Caracteristici speciale la montarea direcției electrice din generațiile I – III la aplicațiile Audi, Seat, Skoda și Volkswagen

Sistemele de direcție electrice cuprind trei generații de mecanisme de direcție care pot fi instalate numai cu compatibilitate descendentă. Acest lucru înseamnă că o casetă de direcție din generația III poate fi instalată pe toate autovehiculele care sunt echipate inițial cu generația I, generația II sau generația III.

Fig. 4: Set de cabluri

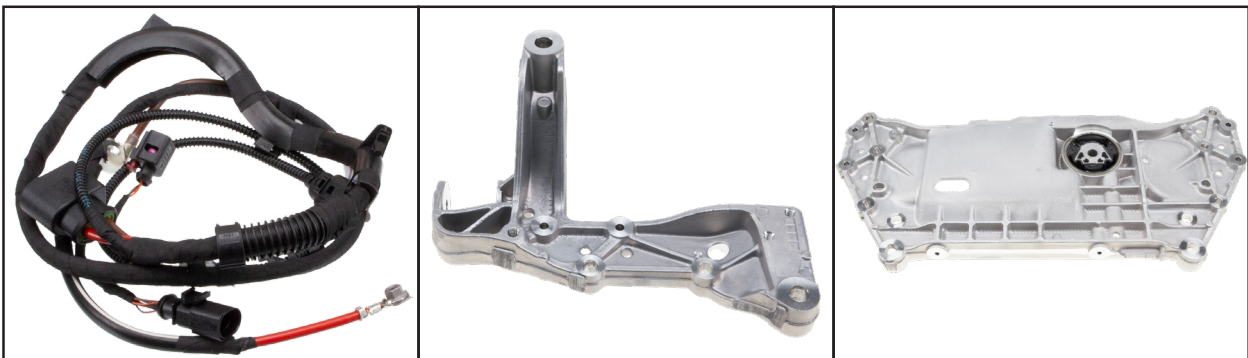
1. Montarea unui nou set de cabluri (**Fig. 4**) (în funcție de producătorul autovehiculului și model)
2. Montarea unui suport (**Fig. 5**) (în funcție de producătorul autovehiculului și model)
3. Montarea unei console (**Fig. 6**) (în funcție de producătorul autovehiculului și model)

Modificare Audi

Model	Echipament original	An de fabricație	Tip	Părți	Vehicule cu volan pe stânga		Vehicule cu volan pe dreapta	
					JRE101 (Generația II)	JRE102 (Generația III)	JRE7101 (Generația II)	JRE7102 (Generația III)
A3	Generația I	01.05.2003 - 30.06.2003	toate	Set de cabluri	1K1 971 111 B	1K1 971 111 AJ	1K2 971 111 D	1K2 971 111 AJ
				Consolă ¹	1K0 199 296 J			
			BAG	1K0 199 313 G				
			BGU	1K0 199 313 N				
	AZV, BKC, BKD, AXW	1K0 199 313 H						
Generația II	01.07.2003 - 21.07.2008	toate	Set de cabluri	1K1 971 111 B	1K1 971 111 AJ	1K2 971 111 D	1K2 971 111 AJ

¹ Este necesar doar pentru modificarea de la generația I la generația II/III
